PLAINE COMMUNE

Objet : Révision PLUI Plaine Commune – avis de la SOREQA (PPA)

Par la présente, je fais suite à votre courrier en date du 3 décembre 2024, sollicitant, conformément aux articles L.153-16, L.153-17 et R.153-4 du Code de l'Urbanisme, l'avis de la SOREQA en tant que personne publique associée sur le projet de révision du PLUi arrêté ayant été approuvé en Conseil de Territoire du 19 novembre 2019.

Extrait du zonage détaillé du PLUi révisé

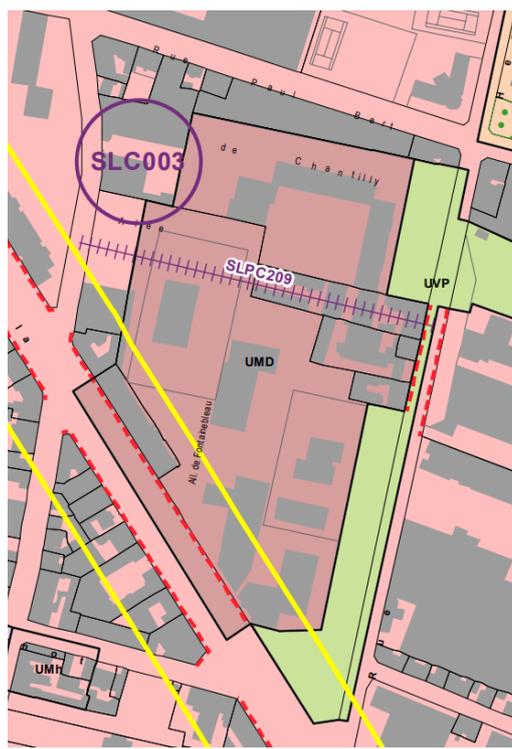
Il est notamment prévu une modification du plan de zonage, de UC en UMD ; pour correspondre au périmètre du projet d'aménagement, **le périmètre du zonage UMD doit être modifié pour porter aussi sur les parcelles adressées rue des Cités, tel que figuré au plan ci-après.**

Aussi, la servitude de localisation pour voirie SLPC215 a été modifiée pour devenir la SLPC209 grevant les parcelles AZ0016, AZ0017 et AZ0021 ; **le tracé de la servitude doit être modifié pour prendre en compte le tracé finalement validé dans le**

Plan de synthèse des demandes d'évolution du projet de PLUi

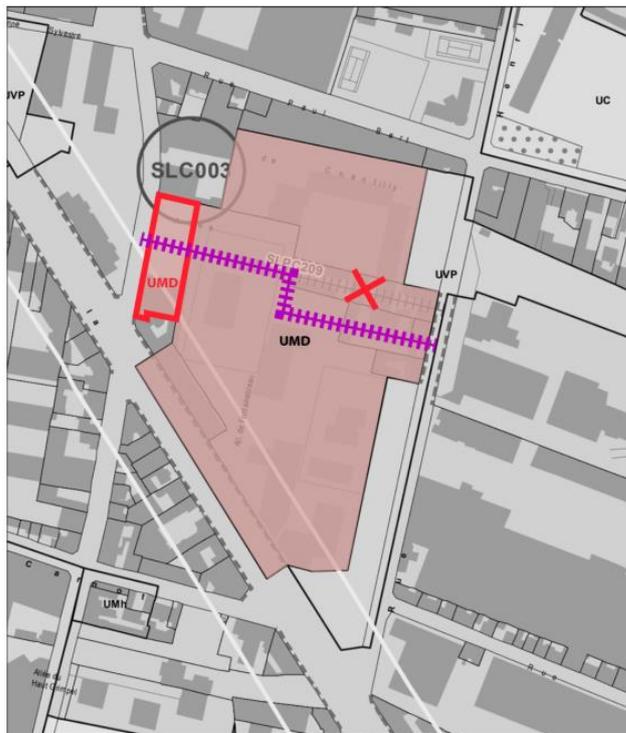
projet d'aménagement, tel que figuré au plan ci-après, et la liste des parcelles grevées actualisée en conséquence soit AZ0016, AZ0017, AZ0021, **AZ0020 et **AZ0066**.**

Repérage sur plan de zonage PLUI |

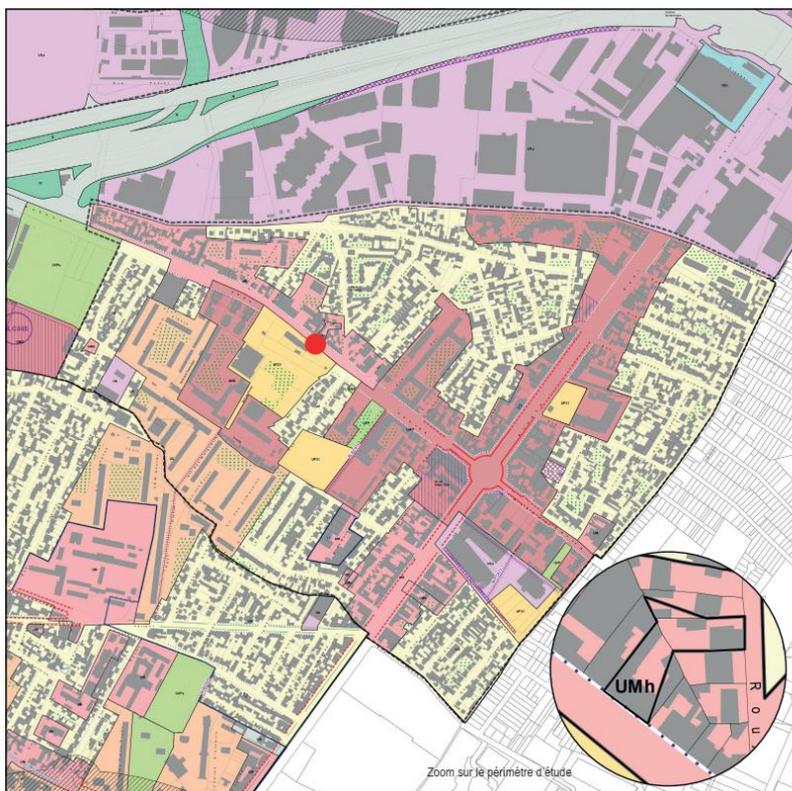
Nous avons relevé une incohérence dans le tracé de la zone UMh sur les parcelles AQ 39/40 et 60 (7-9 rue du Docteur Roux et 91 avenue J. Jaurès).

Cependant, dans le projet de PLUi révisé, le tracé de la zone ne correspond pas exactement au contour des trois parcelles et le tracé traverse le bâtiment du 91 av. Jaurès sans justification.

Nous proposons de rectifier ce qui semble être une erreur de tracé et permettre ainsi de confirmer la faisabilité des architectes qui ont considéré que les trois parcelles faisaient intégralement partie de la zone UMh.

Ilot 3 : « Compoint-Gambetta »

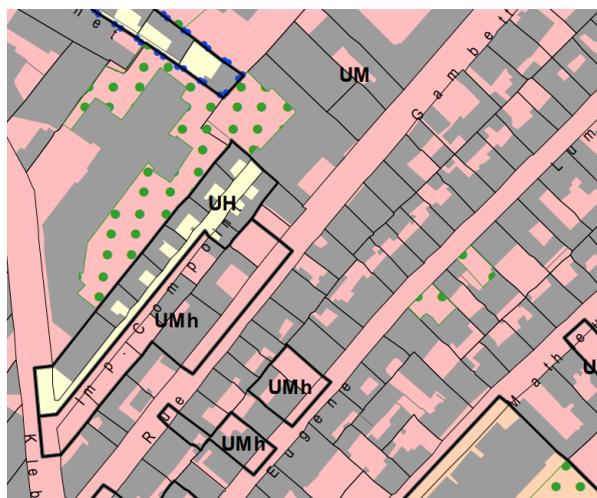
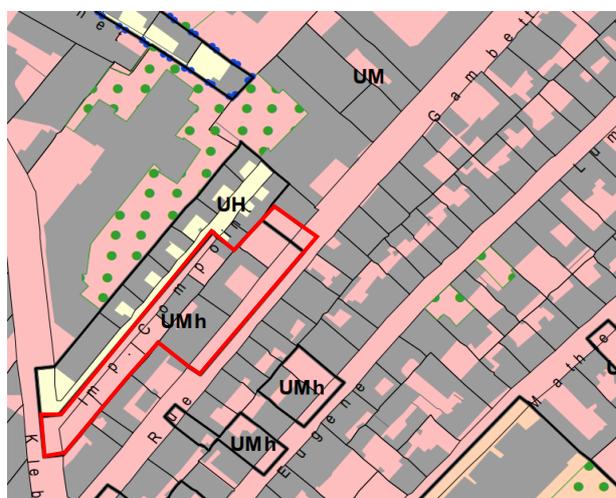
Nous avons relevé une incohérence dans le tracé de la zone UMh sur la parcelles OV n°208, adressé au 18 rue Gambetta. En effet, la parcelle devrait être intégrée en totalité dans la zone UMh. Or, seule une partie est intégrée dans la zone UMh.

Nous proposons de rectifier ce qui semble être une erreur de tracé et permettre ainsi de confirmer la faisabilité de notre MOE urbaine qui intègre la totalité de la parcelle n°208 dans la zone UMh.

Ilot 8 : « Debain »

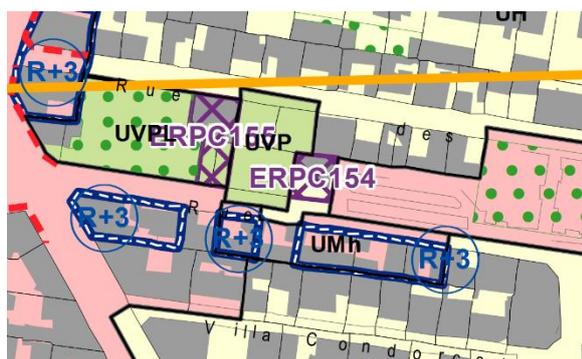
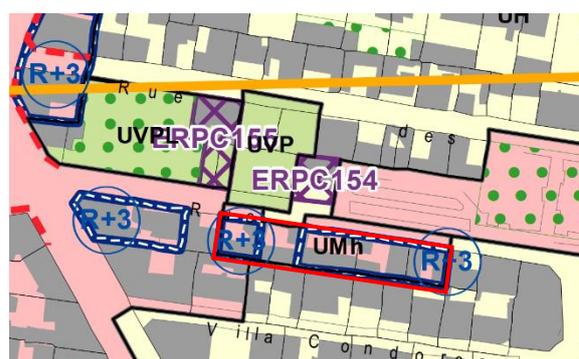
Nous constatons que la parcelle cadastrée AS n°35, sise 8 rue Debain, n'est pas intégrée dans la zone UMh. La Soreqa, dans le cadre de l'enquête publique réalisée du 12 octobre 2021 au 03 décembre 2022 de la procédure de modification n°1 du PLUi, avait déjà fait part, dans son avis, de la nécessité d'intégrer cette parcelle en zone UMh, afin de maintenir une cohérence urbaine dans l'aménagement futur du secteur.

Nous proposons de rectifier le périmètre de la zone UMh sur ce secteur et permettre ainsi de confirmer la faisabilité de notre MOE urbaine qui intègre la totalité de la parcelle n°35 dans la zone UMh.
